SAKSFRAMLEGG

1 ghs - DRP - Furhovden. PlanID 46312020003

Furhovden. PlanID 46312020003, vist på plankart sist datert 28.1.2025, med tilhøyrande føresegner datert 13.12.2024.

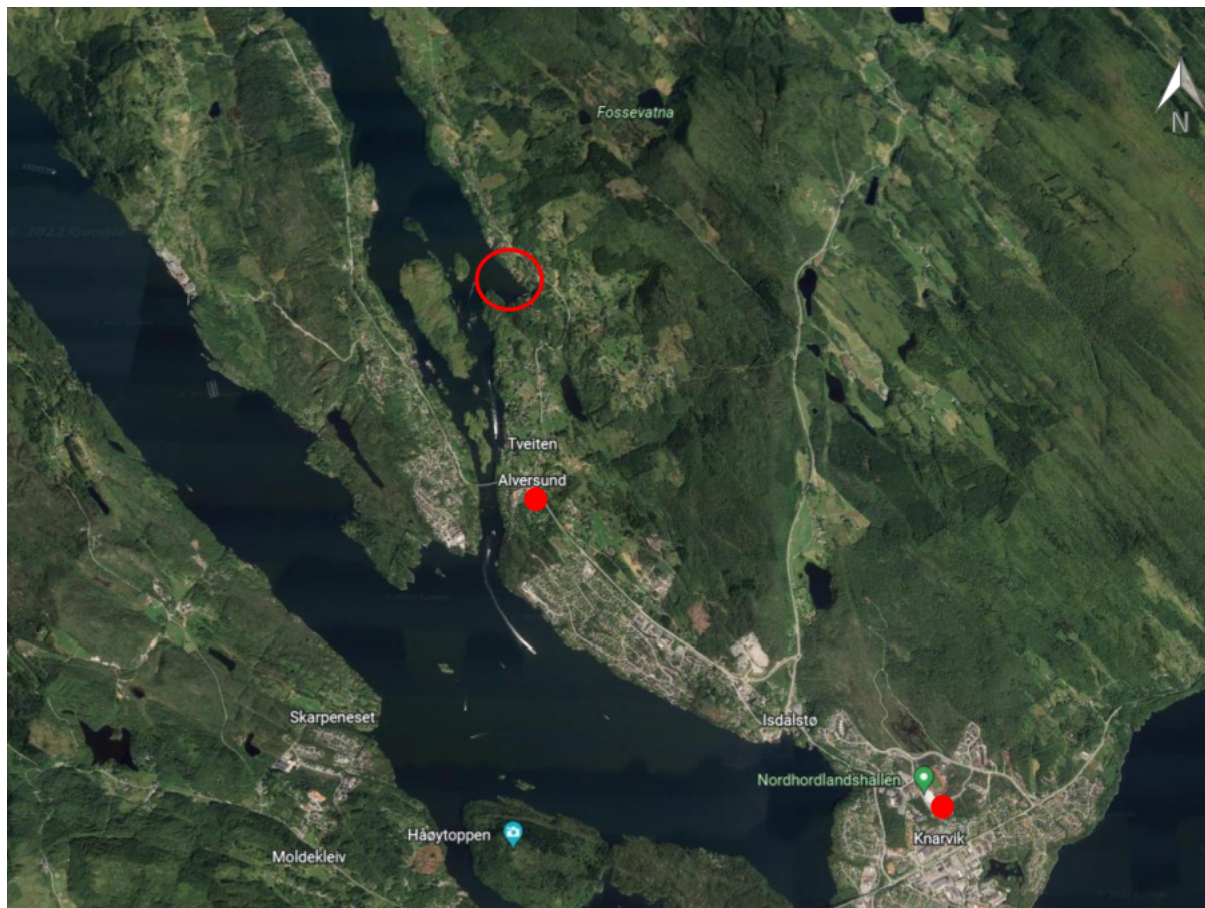
- Føresegna:
 - Leikeplass: Supplerast med meir føringar kring kva type leikeapparat og andre tiltak som skal etablerast og kva type dekke det skal vera på leikeplassen. Universell utforming av leikeområde må sikrast betre i føresegna slik at alle har moglegheit til å bruke område.

- Støy: Sikra i føresegna grenseverdiar for støy i tråd med T-1442 og at bygga som overskrider dB krava vert bygd med støydempende vindaugsglas. Vidare må soverom vera på stilleside av bygget, og så langt det let seg gjera må uteareal plasserast vekk frå støyande omgjevnadar.

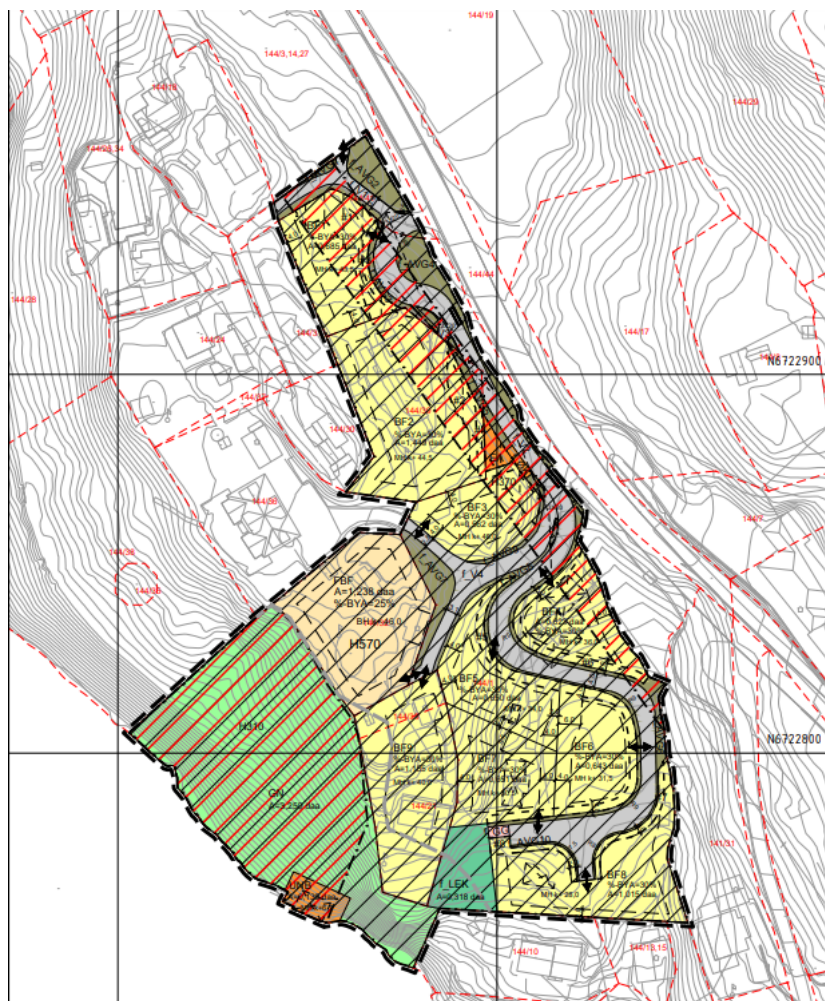
- Naturmangfald: Vurder nærare om det må settast krav til at støyande anleggsarbeid ikkje kan gjerast i hekkeperioda for fuglar.
 - Estetikk: Supplerast med meir føringar kring kva type materiale husa skal byggast med og kva type byggestil det skal vera i område slik at dei nye bustadane passar inn i landskapet og det historiske miljøet.

- Fellesvegar og fellesrenovasjon: Suppler med føresegn som beskriv kva delfelt innanfor planområde og kva eigedomar utanfor planområde som kan nytta vegar og fellesrenovasjonsområde.
- Vurder nærare om BRA på bustad knytt til delfelta BF3, BF4 og BF6 må reduserast slik at dei oppnår krava til privat minste uteopphaldsareal MUA = 200 m2 per hovudeining.
- Plankart: Vurder nærare om utnyttingsgrada i delfelta BF3, BF4 og BF6 må reduserast slik at dei oppnår krava til privat minste uteopphaldsareal MUA = 200 m2 per hovudeining.
- Planomtalen: Vurdera leikeplassen sin plassering og utforming opp mot statleg planretningsline for born og unges interesser og opp mot krava gitt ved gjeldande kommunedelplan.
